Sundhöllin í Reykjavík

Opin hönnunarsamkeppni um viðbyggingu
og útilaug við Sundhöll Reykjavíkur

Dómnefndarálit

Tillaga merkt **16487** (Dómnefndarnúmer 18)

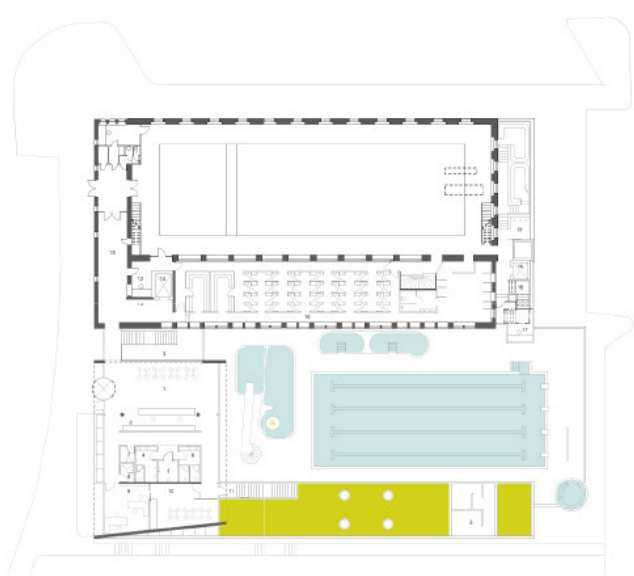
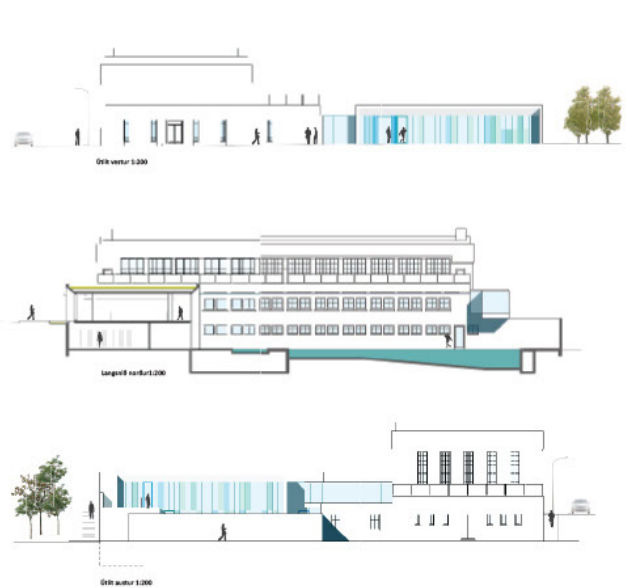
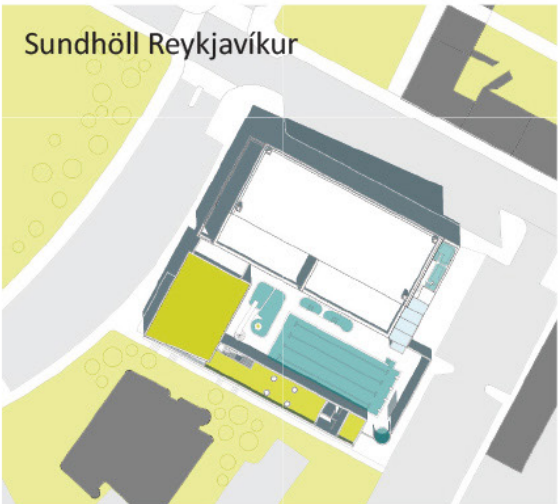
Heilsteypt og aðlaðandi tillaga. Aðlögun að Sundhöllinni er einstaklega vel heppnuð þar sem gagnsæ viðbygging myndar skemmtilegt mótvægi við þyngra yfirbragð Sundhallarinnar. Flæði grunnmynda er aðlaðandi og gott og ferlimál eru einstaklega vel leyst með notkun á lyftum á bæði blaut- og þurrsvæðum. Dómnefnd telur gagnsæi frá Barónsstíg inn í sundlaugargarð góða hugmynd þar sem með því nýtur suðurhlið Sundhallarinnar sín til fullnustu þrátt fyrir viðbyggingu, en telur að litað gler muni rýra þá upplifun. Efnisval er almennt látlaust og fágað ef undan er skilin hugmynd um litað gler. Allar kröfur keppnislýsingar um starfssvæði eru uppfylltar og vel gerð grein fyrir þeim á grunnmyndum. Útisvæði og allt fyrirkomulag umhverfis laugarkers er mjög gott. Staðsetningu varðturns er haganlega fyrir komið. Ofanljós í búningssklefum er góð lausn á birtugjöf til neðri hæðar. Staðsetning afgreiðslu og veitingasölu er góð en mætti hugsanlega stækka á kostnað starfsmannaráyma. Grunnmyndir gefa möguleika á tilfærslu rýma, komi ósk frá verkkaupa um það. Skoða þarf hæð á austurvegg sem myndar sundlaugargarð með tilliti til skugga-varps. Staðsetning útiklefa og aðkoma að þeim er góð. Huga má að því að bæta aðkomu að þaksvölum Sundhallarinnar frá laugarsvæði.

Tillaga merkt **19779** (Dómnefndarnúmer 4)

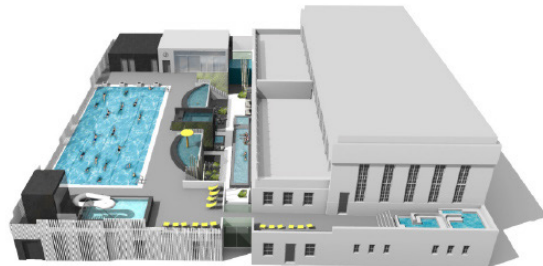
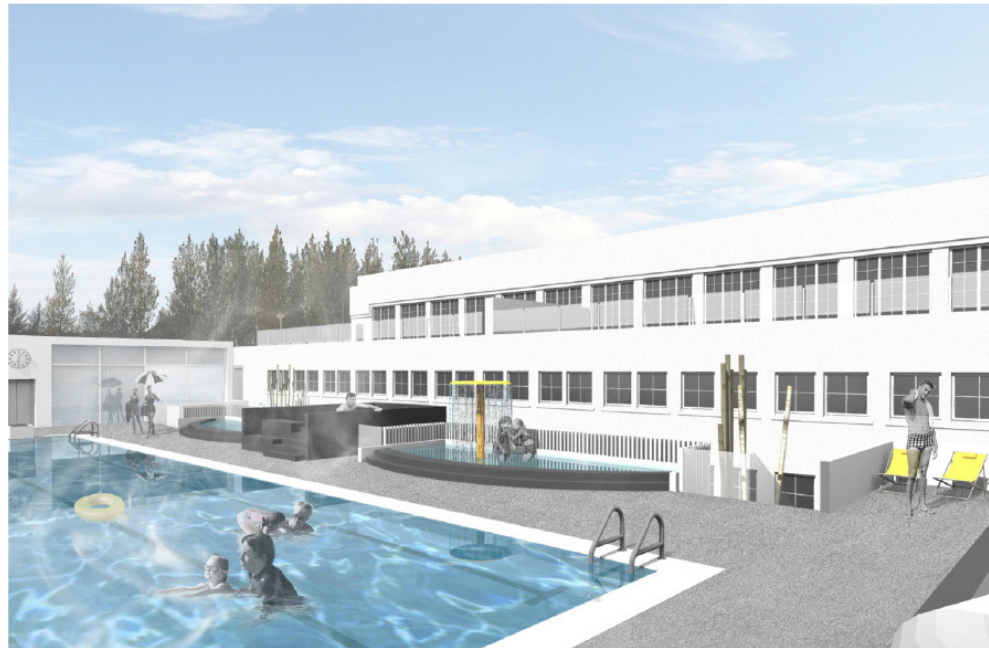
Aðlögun að Sundhöllinni er góð og útlit er sannfærandi, sérstaklega hliðar að Barónsstíg, þar sem stærðarhlutföll taka mið af Sundhöllinni og efnisnotkun myndar skemmtilegt mótvægi við Sundhöllina. Tenging við byggingar við Sundhöllina er vel útfærð. Suðurhlið Sundhallarinnar nýtur sín vel þrátt fyrir að útilaug sé á fyrstu hæð, vegna sérstaklega athyglisverðrar staðsetningar og fyrirkomulags útlefa og slökunargarðs. Fyrirkomulag útisvæða er gott en ferlimál á milli efri og neðri hæða eru óleyst. Staðsetning afgreiðslu og veitingasölu er í góðum tengslum við útisvæði. Staðsetning starfsmannarýma er góð. Markmið höfunda um mikilvægi þess að rýra ekki ásynd Sundhallarinnar og taka fullt tillit til hinnar friðuðu byggingar en skapa engu að síður spennandi ný rými og aðstöðu, er náð.

Tillaga merkt **10105** (Dómnefndarnúmer 7)

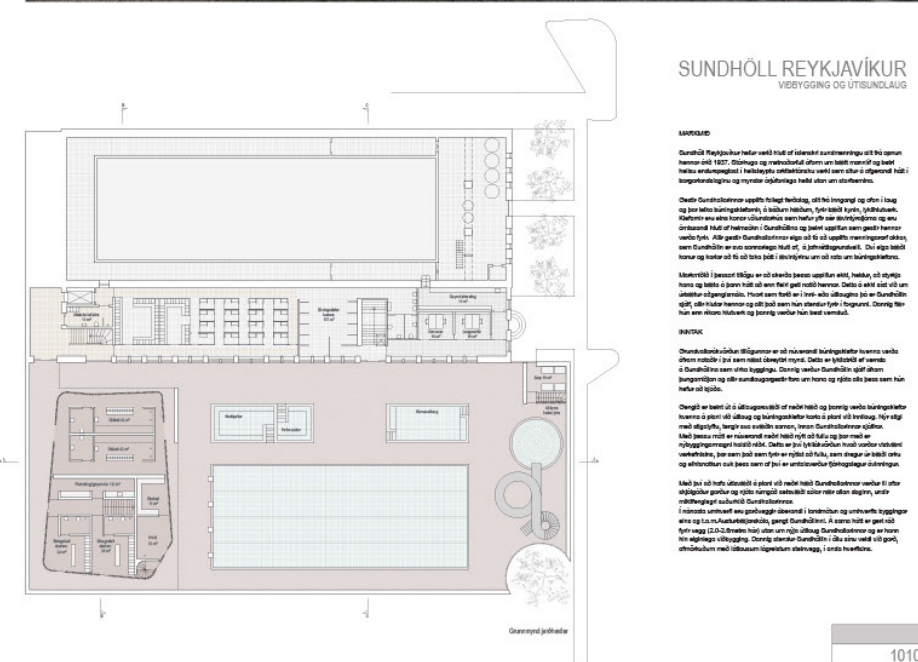
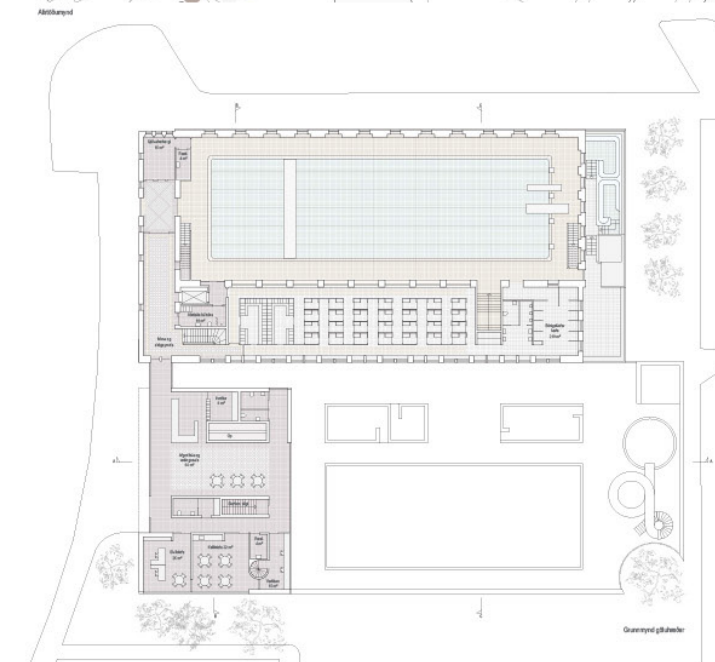
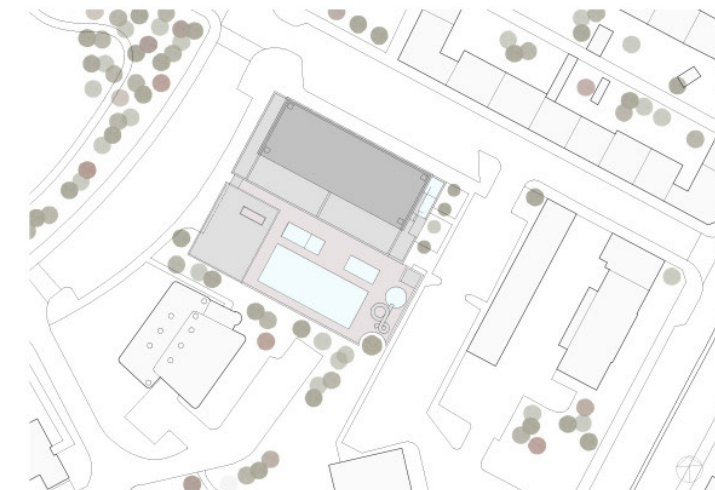
Útlit viðbyggingar er einfalt og aðlaðandi. Framsetning hliðar, sem snýr að Barónsstíg, er sterk, án þess að rýra gildi Sundhallarinnar í götumyndinni. Útisvæði eru rúmgóð og vel skipulögð. Tening á milli útlaugar og Sundhallar er sérstaklega athyglisverð, með nýjum tröppum milli laugar keranna. Stigalyfta er þó óhentug. Staðsetning afgreiðslu og veitinga sölu er einstaklega góð með teningu bæði við Barónsstíg og laugar svæði. Grunnplan neðri hæðar er óhentugt, með óreglulegt form sem mynda vannýtt rými. Staðsetning starfsmannarýma í eldri byggingu eru óhentug. Markmiðum höfunda um að skerða ekki þá upplifun sem felst í heimsókn í Sundhöllina heldur styrkja hana og gera fleirum kleift að njóta hennar, er náð.

Tillaga merkt **94274** (Dómnefndarnúmer 11)

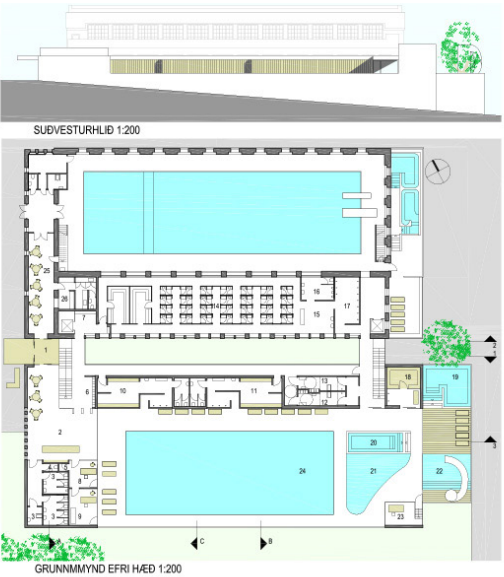
Öguð og vel framsett lausn. Útlit er látlaust, með tilvísun í Sundhöllina. Grunnmynd einföld og með skýru fyrirkomulagi. Tengingar á milli viðbyggingar og Sundhallar eru góðar, þar sem bæði eru lyftur og stigar í þurr- og blautrýmum. Í grunnmyndum er gott flæði milli rýma og tengingar þeirra við útisvæði gott. Suðurhlið Sundhallarinnar hverfur á bak við viðbyggingu og er því ekki sýnileg frá útisvæði. Gangur og garður, sem nýtur morgun- og eftirmiðdagssólar, er á milli bygginganna en tengir þær þó saman að nokkru leyti auk þess að veita birtu að starfsmannarýmum og neðri hæð Sundhallarinnar. Útisvæði er gott og aðlaðandi.

Tillaga merkt **22510** (Dómnefndarnúmer 1)

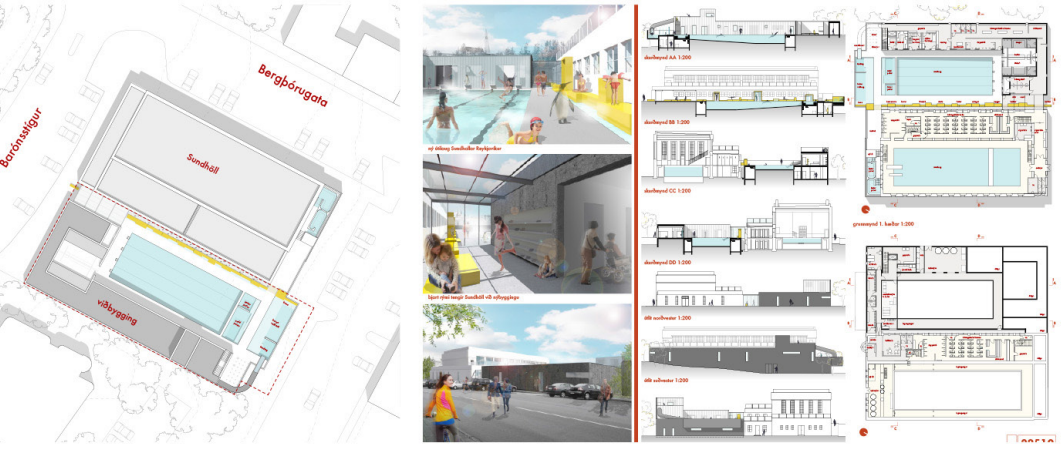
Nýbygging skermir Sundhöllina af og djúp og þröng gjá milli bygginganna virkar ekki, auk þess sem gulir bekkir slíta enn meira samspil þeirra. Fyrirkomulag potta og barnalaugar er gott en svæði í kringum laug þröngt. Veitingar og almenningsrými er lítið og ekki í tengingu við laugarsvæði. Nýtt útilaugarker er á sama pláni og núverandi laug og tenging á milli þeirra er góð. Grunnmynd að mestu leyti vel leyst bæði hvað varðar svæði fyrir starfsfólk og gesti.

Tillaga merkt **31444** (Dómnefndarnúmer 2)

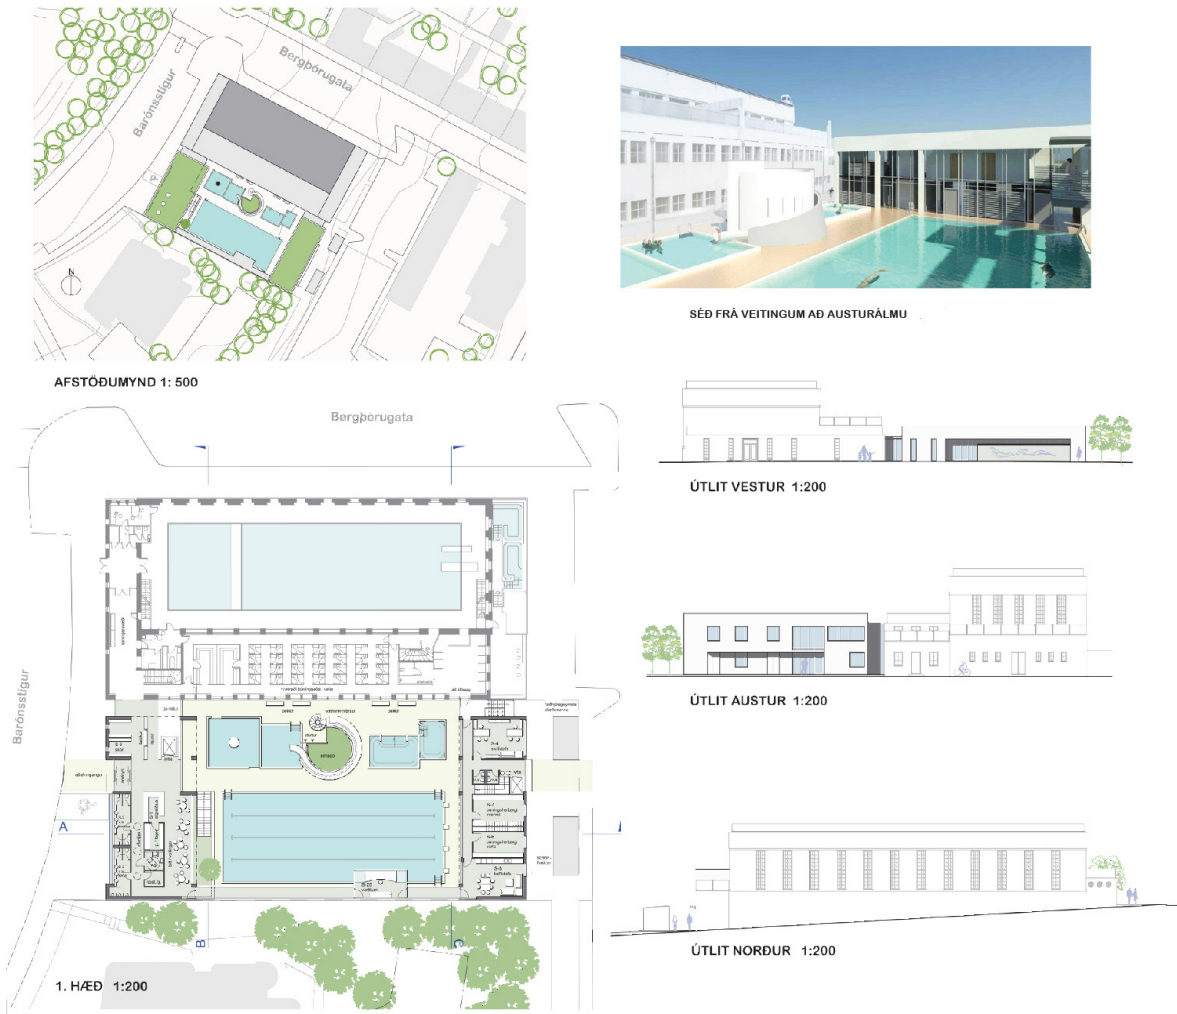
Nýbygging lokar fyrir ásýnd á Sundhöllina á þrjá vegu auk þess sem útlit hennar er ekki vel leyst þar sem m.a. er ekki samhengi milli einstakra hliða. Aðgengi á milli hæða er ábótavant. Tengibrú á suðurhlið milli bygginga virkar yfirþyrmandi, með ómarkvissa nýtingu og tilvera hennar því lítt réttlætanleg. Útisvæði er að mörgu leyti aðlaðandi og rúmgott.

Tillaga merkt **10252** (Dómnefndarnúmer 3)

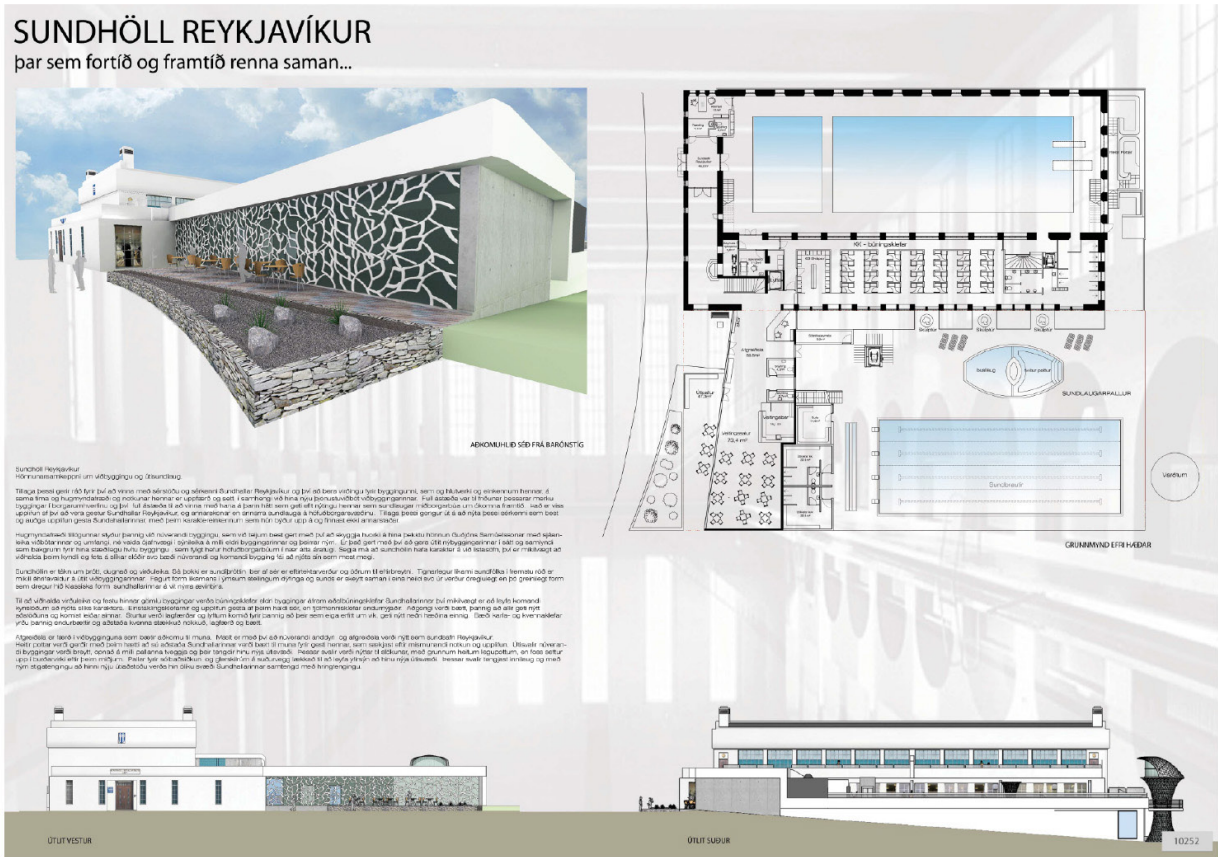
Aðlögun að Sundhöllinni og hugmynd um stílfærða sundgesti á framhlið er ósannfærandi. Grunnplan er ekki vel leyst og eru tengingar og aðgengi þar af leiðandi ekki nægjanlega sannfærandi. Hugmynd um veitingasvæði við Barónsstíg er athyglisverð en vantar þó tengingu almenningsskýmis og veitingaaðstöðu við laugarsvæði. Mikið er lagt í form og uppbyggingu varðturns og gosbrunnns í heitum potti en það er þó ekki talið ná þeim áhrifum sem til er sáð. Þrátt fyrir að lyfta og stigi séu staðsett á miðju sólbaðssvæði er laugarsvæðið rúmgott, en ekki er gert ráð fyrir renni-braut.

Tillaga merkt **21712** (Dómnefndarnúmer 5)

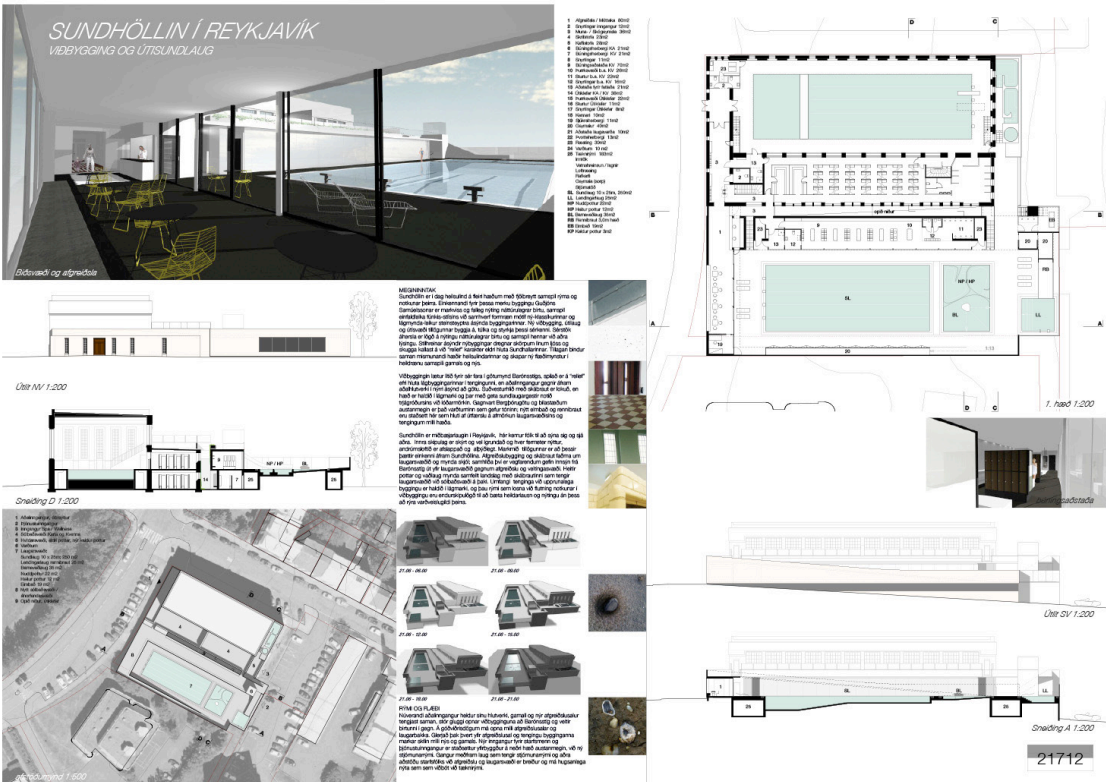
Suðurhlið gömlu Sundhallarinnar hverfur á bak við viðbyggingu og aðlögun að henni er ekki vel leyst. Útlit er að öðru leyti agað og tekur mið af stærðarhlutföllum Sundhallarinnar. Staðsetning veitingasölu er góð, með skemmtilegt útsýni yfir laugarsvæðið. Yfirsýn starfsmanna á inngang er ekki góð. Aðgengi að þaksvölum er athyglisvert en nokkuð löng aðkoma að sunnanverðu. Laugar og búningsklefar karla og kvenna eru á sama plani sem gerir aðgengi gott en aðgengi að neðri hæð er ábótavant. Lausnir grunnmyndar að öðru leyti athyglisverðar. Útisvæði er vel rúmt en útfærsla á heitum pottum óhentug.

Tillaga merkt **16487** (Dómnefndarnúmer 6)

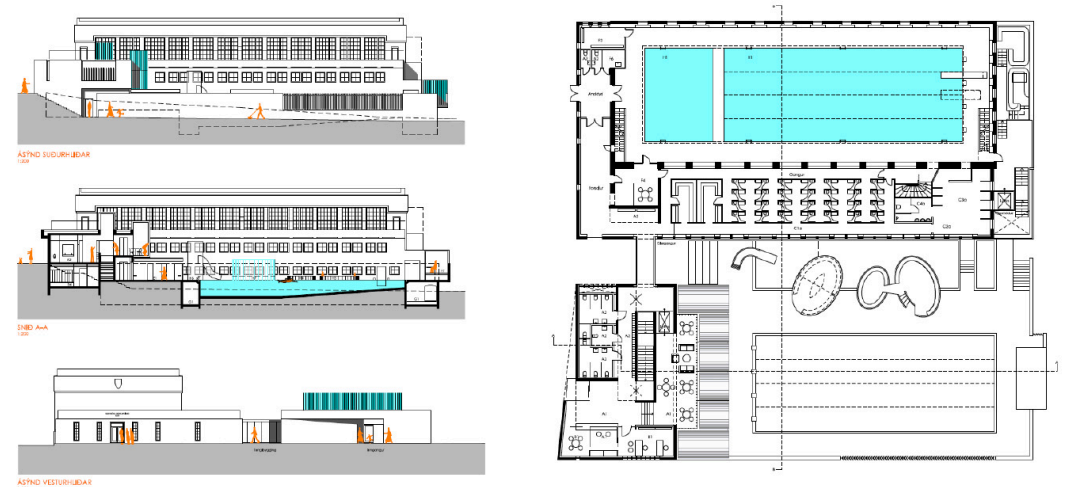
Útlit viðbyggingar að Barónsstíg og tenging við Sundhöll er vel leyst að undanskildu upphækkuðu glerþaki. Austurhlið viðbyggingarinnar sem snýr að útisvæði, með bogadregnum þökum og miklum gler-virkjum fyrir framan veitingasölu, virðist ofhlaðið og yfirþyrmandi. Fyrirkomulag á útisvæði er gott og pottasvæði virkar vel. Veitingaaðstaða er vel staðsett með yfirsýn yfir laugarsvæðið. Flæði innbyrðis og tengingar í grunnmyndum, t.a.m. við eldra hús, eru flóknar.

Tillaga merkt **10101** (Dómnefndarnúmer 10)

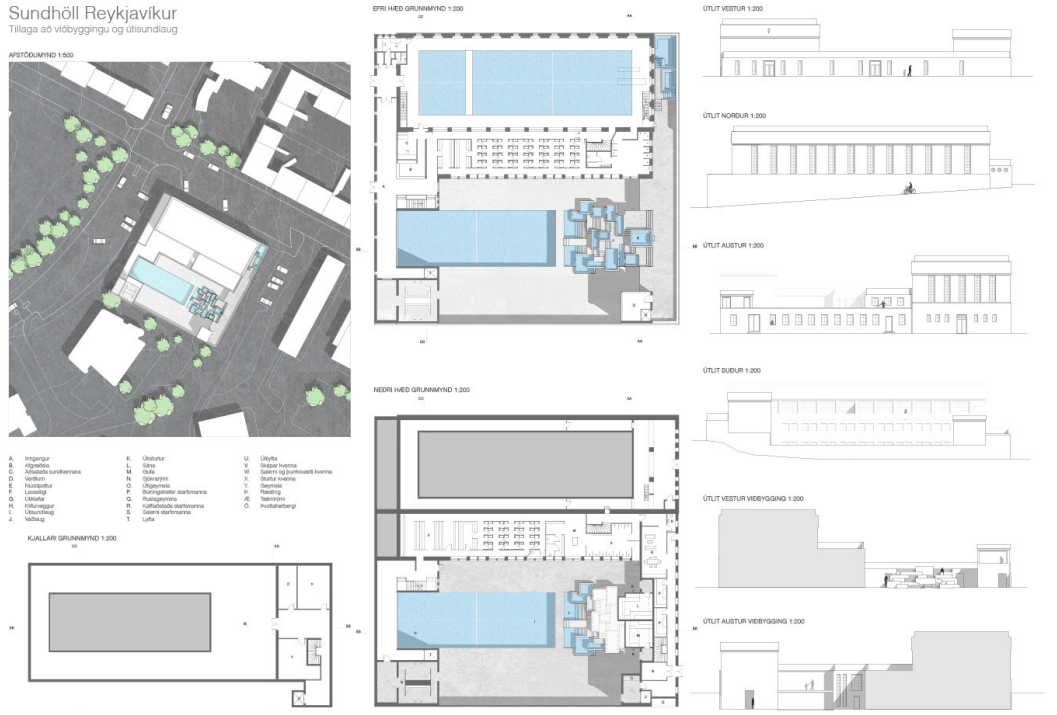
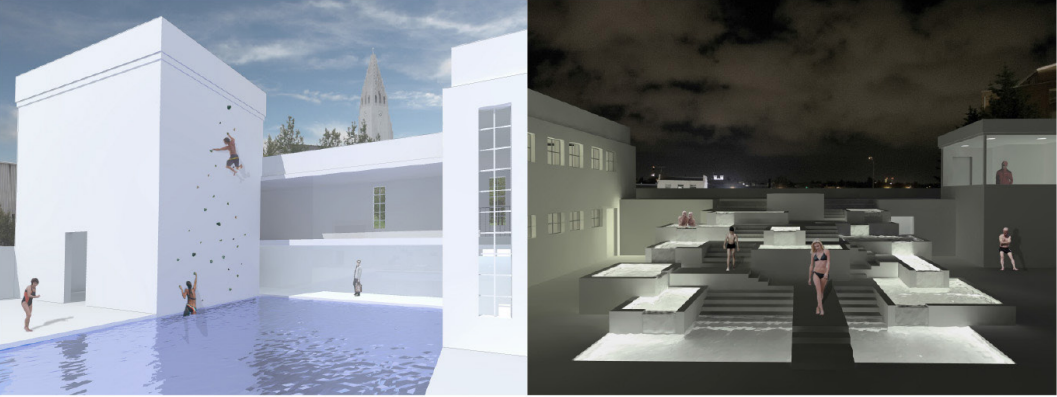
Viðbyggingin sker á öll sjónræn tengsl við Sundhöllina með mjög óræðum formum og uppbyggingu. Ný laug er á sama plani og núverandi ker en tengingar á milli þeirra eru ekki góðar. Útiklefar vel leystir. Grunnmynd er flókin og flæði milli rýma óhentugt. Lítil tenging er milli veitingasalar og útisvæðis. Tenging við þaksvalir er athyglisverð.

Tillaga merkt **22122** (Dómnefndarnúmer 13)

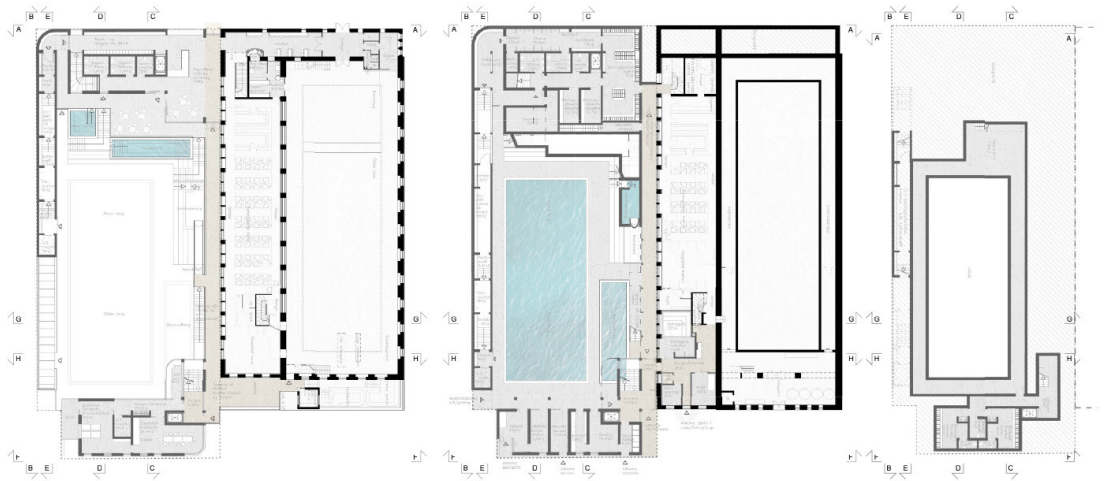
Viðbygging lokar fyrir ásýnd að Sundhöll á þrjá vegu auk þess sem útlit er ekki sannfærandi. Tröppur og svalagangur á suðurhlið óheppileg og draga úr gildi Sundhallarinnar auk þess sem það gerir aðgengismál ekki góð. Útlit í vestur, að Barónsstíg, er látlaust, en útlit austurhliðar lítt sannfærandi. Tenging veitinga-sölu við útisvæði er góð, en laugarsvæðið er að-þrengt. Fyrirkomulag útiklefa og aðgengi að þeim er óhentugt. Rýmislausnir í grunnmynd virka ekki aðlað-andi.
